КОЛЕСНЫЕ ПАРЫ ДЛЯ ВАГОНОВ МЕТРОПОЛИТЕНА

Общие требования безопасности

Изменение № 1 ГОСТ Р 51255—99 Колесные пары для вагонов метрополитена. Общие требования безопасности

Изменение № 2 ГОСТ Р 51255—99 Колесные пары для вагонов метрополитена. Общие требования безопасности

Рисунок 1 — для колесной пары с диаметром шейки 110 мм

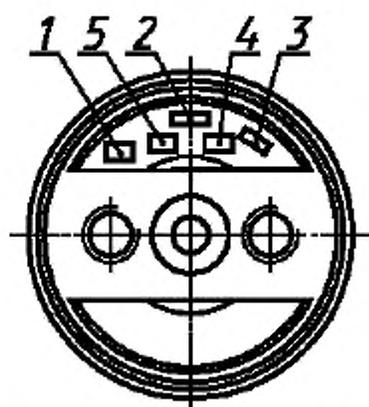
Пункт 4.3 дополнить рисунками — 1, 2 (после последнего абзаца):

1 — знак формирования; 2 — дата формирования; 3 — условный номер предприятия, сформировавшего колесную пару; 4 — приемочное клеймо заказчика; 5 — клеймо ОТК

Рисунок А.9

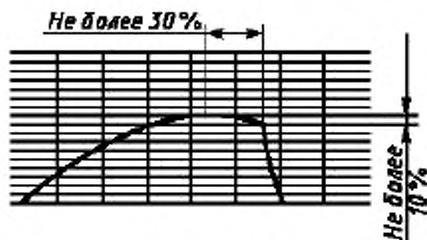
«ж) падение усилий не более 10 % максимального усилия при запрессовке зубчатого колеса на длине не более 30 % длины диаграммы (рисунок А.9);

Рисунок А.10

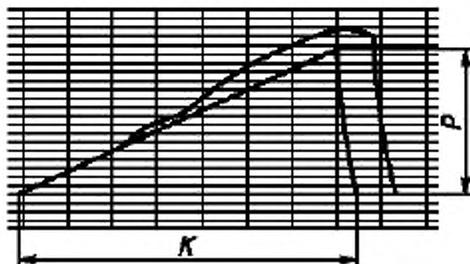
з) вогнутость кривой диаграммы при запрессовке колес, колесных центров с нормальной ступицей или зубчатых колес при условии, если вся кривая располагается выше прямой, соединяющей начальную точку диаграммы с точкой, расположенной на расстоянии, равном минимально допустимой длине диаграммы K и отсекающей на диаграмме значение запрессовочного усилия P , не менее минимально допустимого (рисунки А.10, А.11);

Рисунок А.12

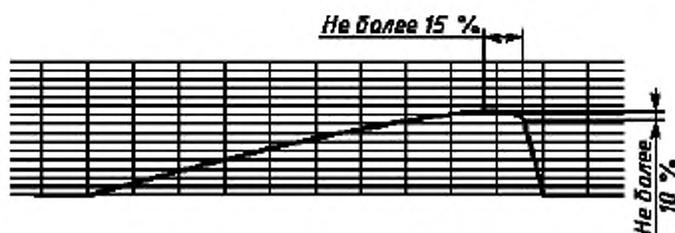
и) падение усилия не более 10 % от максимального усилия при запрессовке втулки на длине не более 15 % длины диаграммы (рисунок А.12)».

Рисунок 1 — для колесной пары с диаметром шейки 110 мм

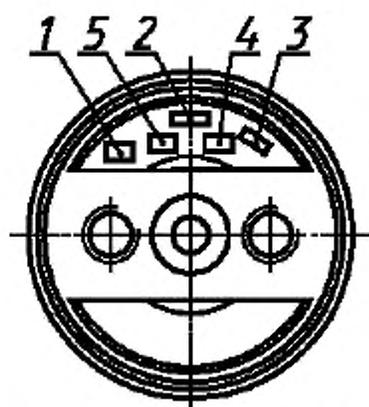
Пункт 4.3 дополнить рисунками — 1, 2 (после последнего абзаца):

1 — знак формирования; 2 — дата формирования; 3 — условный номер предприятия, сформировавшего колесную пару; 4 — приемочное клеймо заказчика; 5 — клеймо ОТК

Рисунок А.9

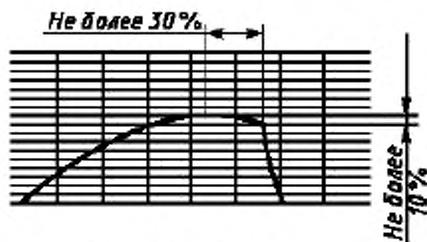
«ж) падение усилий не более 10 % максимального усилия при запрессовке зубчатого колеса на длине не более 30 % длины диаграммы (рисунок А.9);

Рисунок А.10

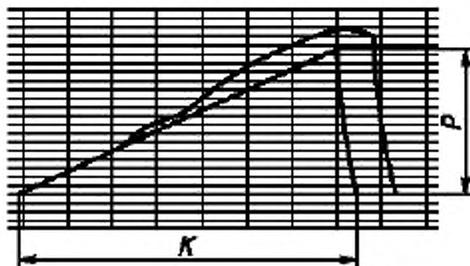
з) вогнутость кривой диаграммы при запрессовке колес, колесных центров с нормальной ступицей или зубчатых колес при условии, если вся кривая располагается выше прямой, соединяющей начальную точку диаграммы с точкой, расположенной на расстоянии, равном минимально допустимой длине диаграммы K и отсекающей на диаграмме значение запрессовочного усилия P , не менее минимально допустимого (рисунки А.10, А.11);

Рисунок А.12

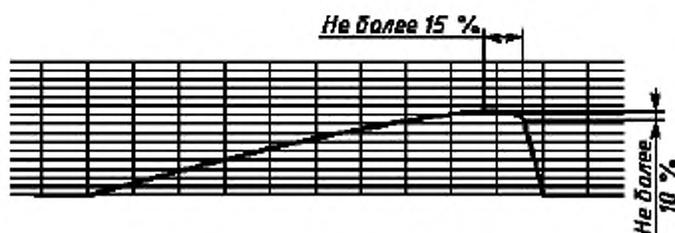
и) падение усилия не более 10 % от максимального усилия при запрессовке втулки на длине не более 15 % длины диаграммы (рисунок А.12)».
